改善箇所説明図

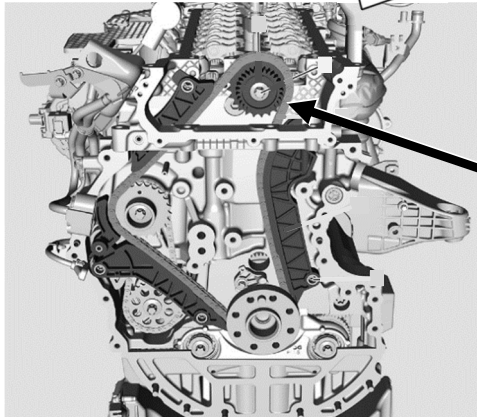
不具合発生箇所

カムシャフト
タイミングチェーン

エンジンのカムシャフトタイミングチェーンにおいて、設計が不適切なため、アイドルでの使用が長い等、特定の使用環境下において耐久性が不足している。そのため、使用過程で摩耗が進み破断してエンジンストールが発生し、走行不能に至るおそれがある。

全車両、カムシャフトタイミングチェーンを対策品に交換する。
